ACTA DE COMPROBACION DE REPLANTEO DE LAS OBRAS “
ACONDICIONAMIENTO DEL BARRANCO DE LAS OVEJAS EN SU TRAMO FINAL (P K
0 + 457 HASTA SU DESEMBOCADURA) ALICANTE

ASUNTO: SOLICITUD DE AUTORIZACIÓN DE REDACCIÓN DE PROYECTO MODIFICADO Nº 1 Y DE CONTINUACIÓN PROVISIONAL DE LAS OBRAS DE ACONDICIONAMIENTO DEL BARRANCO DE LAS OVEJAS EN SU TRAMO FINAL (PK 0+457 HASTA SU DESEMBOCADURA) ALICANTE. PLAN DE INVERSIÓN PRODUCTIVA. Expediente: CNMY10/83.

VALORACIÓN DE LAS MODIFICACIONES DE LA PROPUESTA PARA EL PROYECTO MODIFICADO Nº1

INFORME DEL SERVICIO DE INFRAESTRUCTURAS HIDRAULICAS URBANAS DEL PROYECTO MODIFICADO "ACONDICIONAMIENTO DEL BARRANCO DE LAS OVEJAS EN SU TRAMO FINAL. ALICANTE".

Figura 1. Perfil longitudinal de tramo 1, según informe de 2001 (izquierda) y según proyecto constructivo de 2009 (derecha)

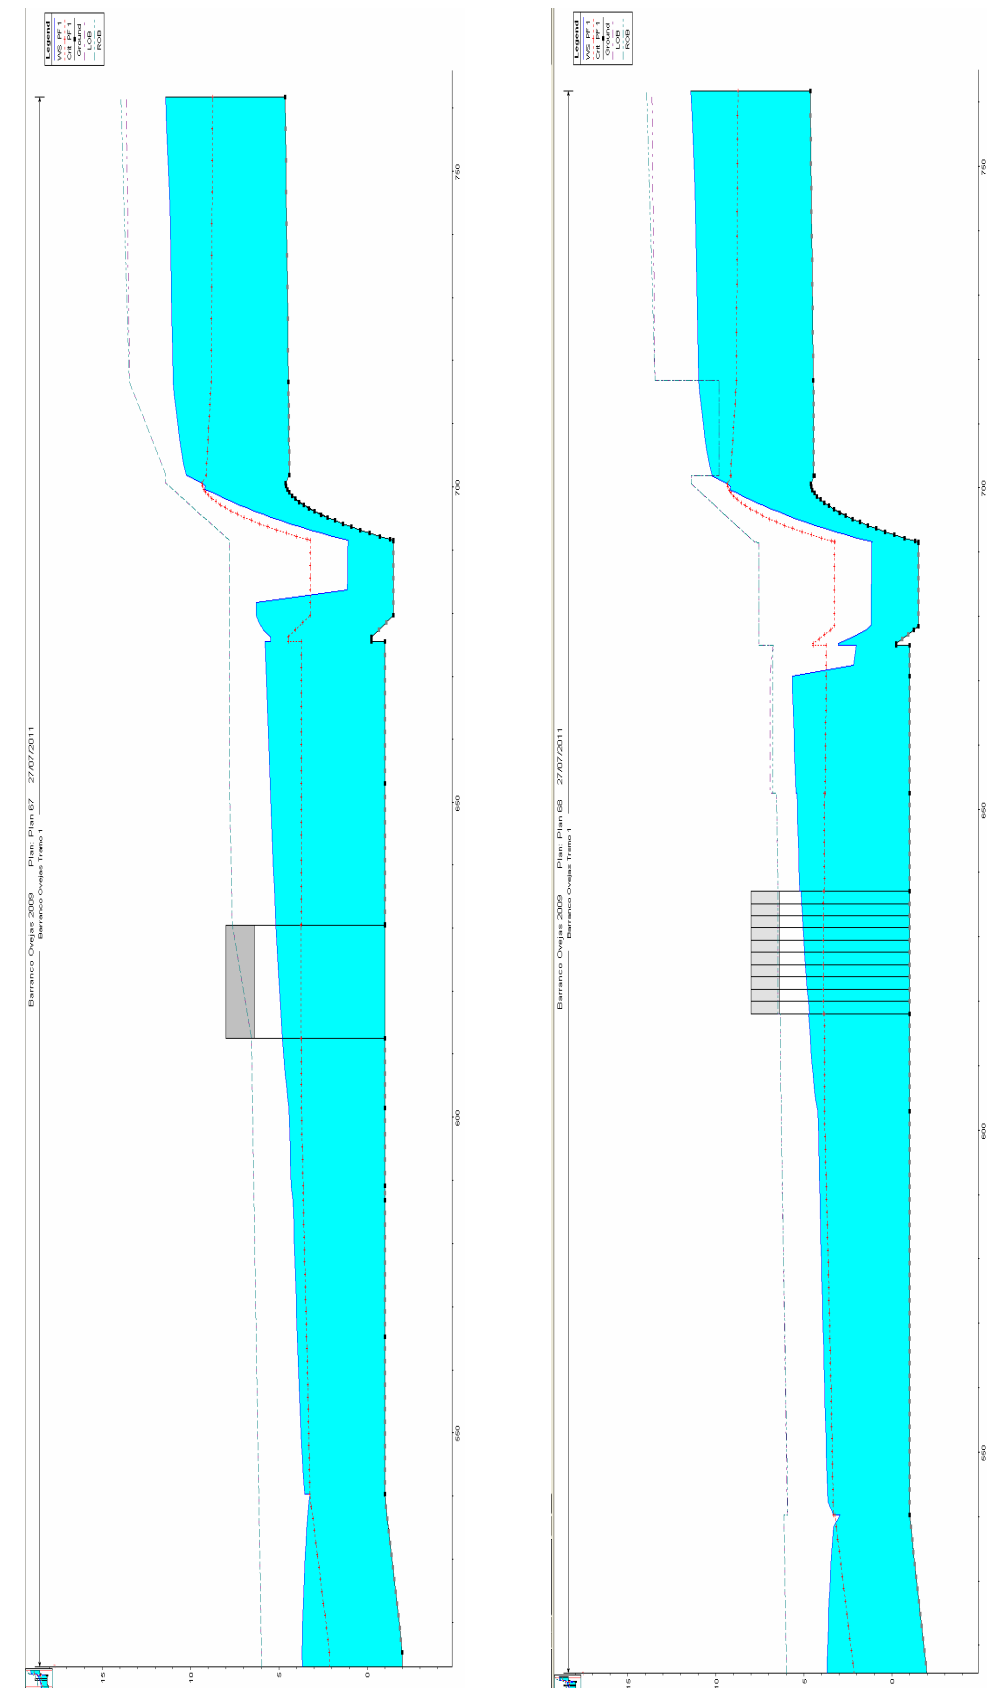
No obstante, de la comparación de ambos perfiles también se desprende que el comportamiento inadecuado se limita a la zona del azud y sus proximidades, mientras que el resto del tramo tiene un comportamiento hidráulico correcto y coherente con el perfil deseable. Esto significa que, en principio, con pequeñas modificaciones es posible volver a ubicar el resalto hidráulico dentro del cuenco, y conseguir que el primer tramo vuelva a funcionar correctamente desde un punto de vista hidráulico.

Es importante resaltar también otro hecho observable en los perfiles longitudinales de la Figura 1. En ambos, en la sección correspondiente al inicio de la rampa 1, se alcanza el calado crítico, lo que independiza el funcionamiento hidráulico del tramo aguas arriba de la rampa y el tramo aguas abajo de la misma, de manera que se asegura que todas las modificaciones que se realicen en esta primera fase del estudio no afectan al tramo que se estudiará en la fase 2, mediante modelación bidimensional. Y, más importante aún, que las modificaciones que se propongan en la segunda fase del estudio no influirán de ninguna manera en el tramo 1, luego todo lo expuesto a continuación seguirá siendo válido, siempre que se asegure un calado crítico en el inicio de la rampa.

Teniendo en cuenta las anteriores consideraciones, se está en situación de realizar los cambios necesarios sobre el modelo matemático unidimensional para conseguir el doble objetivo del presente estudio, a saber, un **correcto funcionamiento hidráulico de la solución de proyecto, considerando las zapatas de los muros, unido a una disminución de la profundidad necesaria de excavación.**

Figura 2. Sección original en la zona del puente de la C/ Paraguay (en rojo) y sección con el estrechamiento propuesto (en negro), de 2 m en total

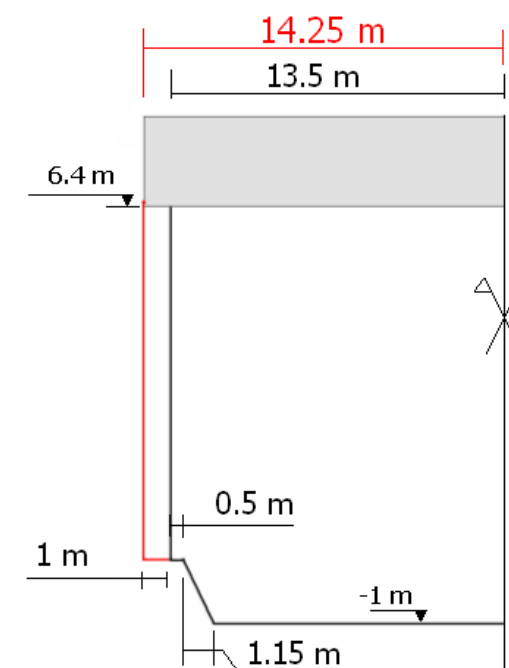
Como se ha expuesto anteriormente, un estrechamiento de la sección del cauce puede ser útil para trasladar el resalto hidráulico a su posición original, ya que supone el desarrollo de un calado superior al actual en la sección de inicio del cauce aguas abajo del azud de San Gabriel.

Dado que el tramo comprendido bajo el puente de la C/ Paraguay, desde aproximadamente el P.K. 0+377 hasta el P.K. 0+358, es el que más se estrecha con respecto a las secciones definidas en el informe de 2001, debido al refuerzo de los estribos con un relleno de hormigón ciclópeo, se ha considerado conveniente realizar un estrechamiento adicional precisamente en este tramo, de 1 m en cada margen. La sección inicial y final tras el citado estrechamiento se puede observar en la Figura 2.

Figura 3. Ensanchamiento de la sección y de las zapatas de los muros en los primeros 4 m aguas abajo del puente de la C/ Paraguay. Vista desde aguas abajo

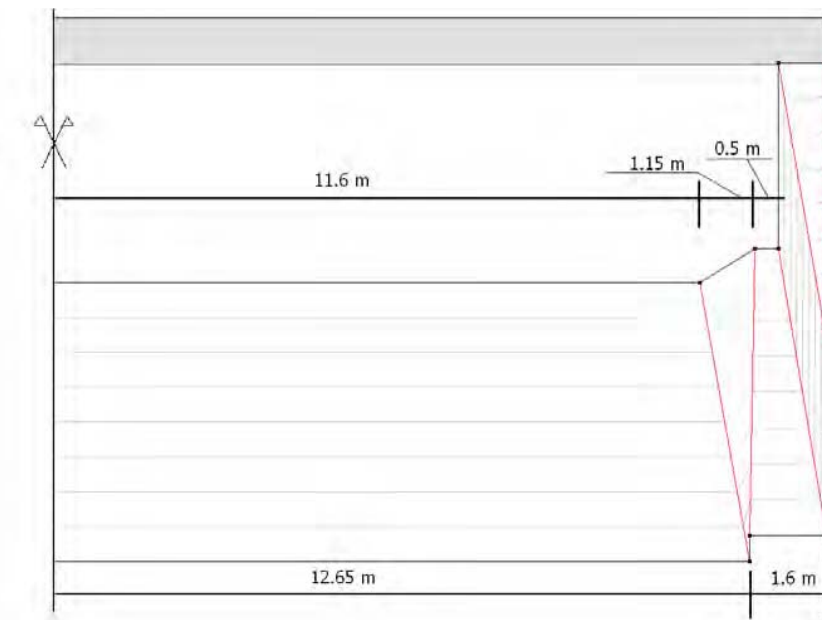
Por ambas márgenes, se inicia en la sección situada a 4 metros aguas arriba de la sección de aguas arriba del puente de la C/ Paraguay un ensanchamiento de las zapatas de los muros, para pasar de 1.6 metros a 2.65 m, como corresponde al refuerzo de los estribos del puente.

Por ambas márgenes, se procede de manera análoga en la sección aguas abajo del citado puente, produciéndose un estrechamiento de las banquetas de 2.65 m a 1.6 m en los primeros 4 metros aguas abajo de la estructura. El esquema tridimensional de los dos últimos puntos se muestra en la Figura 3.

Todos los recrecidos o rellenos de hormigón necesarios para llevar a cabo estas transiciones se revestirán con el encachado anteriormente mencionado.

Figura 4. Comparación de la profundidad de excavación (d) necesaria para colocar una escollera vertida (derecha) y una escollera recebada (izquierda)

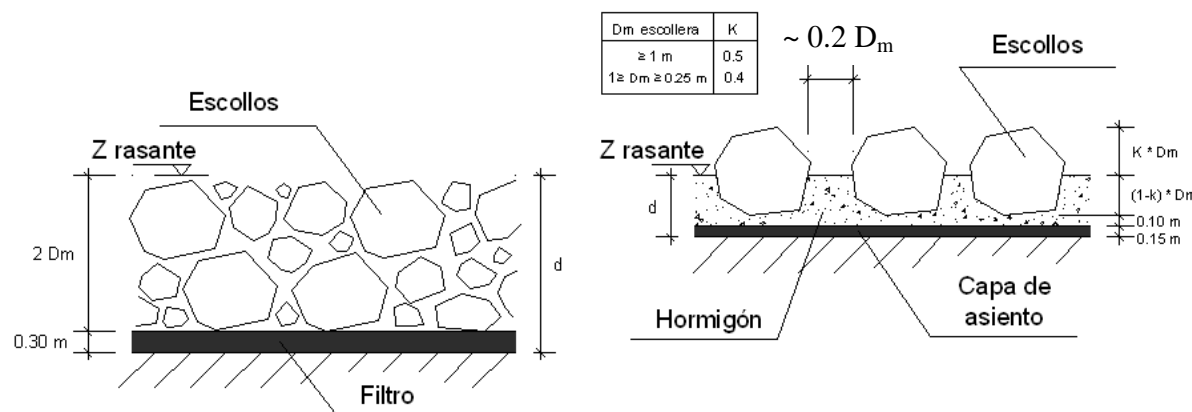
Desde el P.K. 0+415.63 (inicio del cauce tras el azud) hasta el P.K. 0+343 (inicio en planta del ensanchamiento de la base de la sección), se sustituye la escollera vertida proyectada, correspondiente en este tramo a diámetros medios de 1.5 m, 0.9 m y 0.8 m, por una escollera recebada de diámetro medio 1.2 m en todo el tramo.

Desde el P.K. 0+343 hasta el P.K. 0+280.4 (tramo en que la base de la sección se ensancha de 28.5 m a 33.5 m), se sustituye la escollera vertida proyectada, de diámetro medio 0.8 m, por una escollera recebada de diámetro medio 1.4 m.

Aunque a simple vista pueda parecer que el tamaño de escollera ha aumentado respecto a los proyectados, y que por tanto la profundidad de excavación será, en consecuencia, mayor, se ha de tener en cuenta que para ejecutar correctamente una escollera vertida son necesarias dos capas, más un espesor de filtro, que en proyecto es de 0.30 m. Por el contrario, para la ejecución de una escollera recebada sólo es necesario colocar una capa, y el espesor no es el de la piedra, ya que, según se observa en la Figura 4, del orden de la mitad de la piedra queda por encima de la rasante en piedras con diámetros superiores a 1 m, y además, el material que separa la escollera recebada del terreno no tiene función de filtro, sino que es una base de apoyo, por lo que su espesor se puede reducir hasta 0.15 m. El objetivo es que exista una capa de asiento portante, firme y resistente, sobre la que colocar los escollos. Se trata, en definitiva, de una capa de terreno firme y bien nivelado.

Es importante señalar que el espaciamiento que se indica en la figura 4 se ha de mantener en planta en las dos direcciones (longitudinal y transversal al flujo), colocando los escollos al tresbolillo.

Figura 5. Perfil longitudinal del tramo analizado tras la implementación de todas las modificaciones en el modelo matemático unidimensional

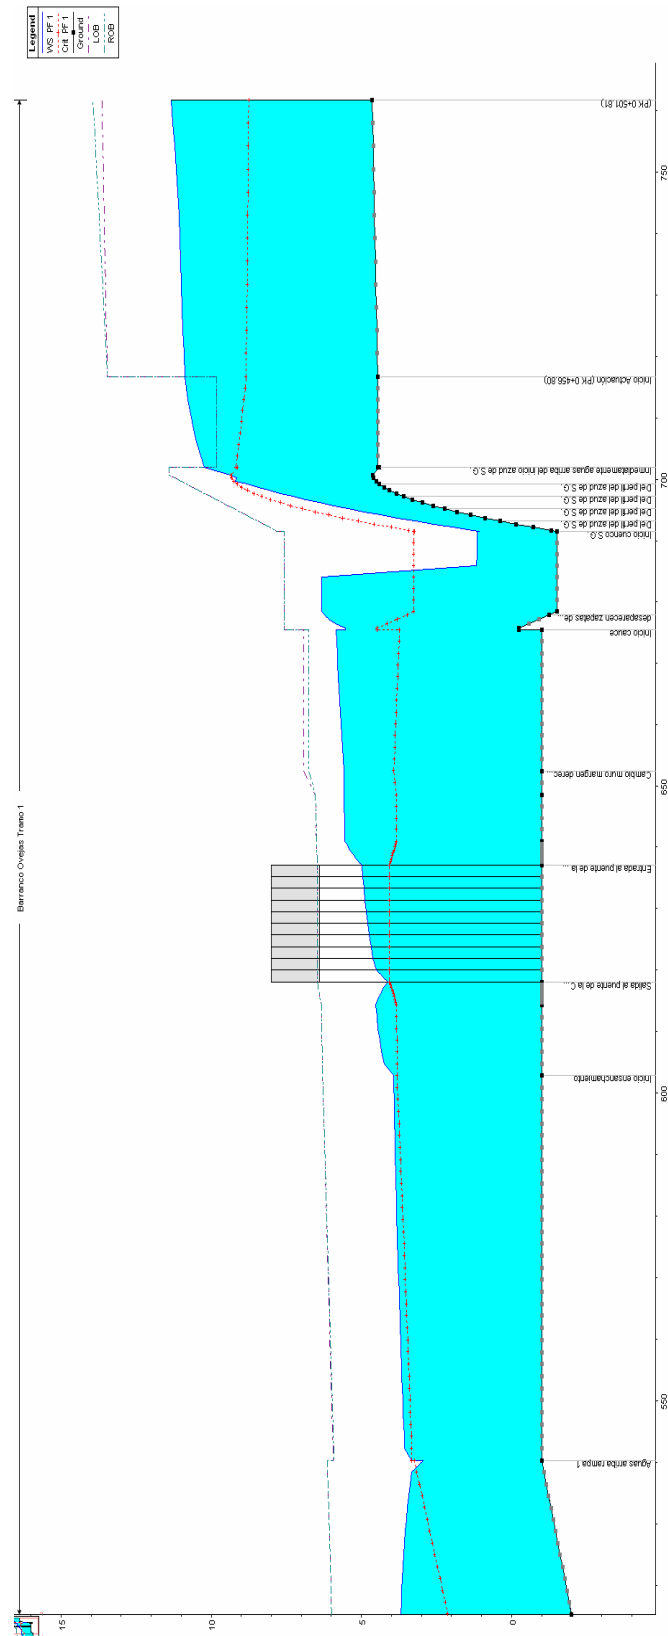
Una vez implementadas todas las modificaciones enumeradas en el epígrafe anterior, se lleva a cabo un último análisis hidráulico del tramo objeto de estudio en esta primera fase, cuyo perfil longitudinal correspondiente se muestra en la Figura 5.

Además, en la rampa 1, de acceso a la plataforma de cota -2, se alcanza el calado crítico en la sección inmediatamente aguas arriba, lo que independiza el funcionamiento del tramo 1 de las modificaciones que se realicen posteriormente en el tramo 2.

Además, en cuanto a tensiones tangenciales producidas por el flujo, éstas son inferiores a 500 N/m^2 , en cualquier caso muy por debajo de las resistidas por una escollera recebada bien ejecutada.

Las cotas de la lámina de agua obtenidas en esta simulación se han comparado con los perfiles medidos en el modelo reducido, correspondientes al tramo comprendido entre el inicio del cauce y el puente de la calle Paraguay. Dichas comparaciones resultan satisfactorias. Por ejemplo, en la sección situada 5 metros aguas arriba del puente se midió un nivel medio de la lámina de agua de 5.6 m, y el valor proporcionado por HEC-RAS en esta sección es de 5.55 m.
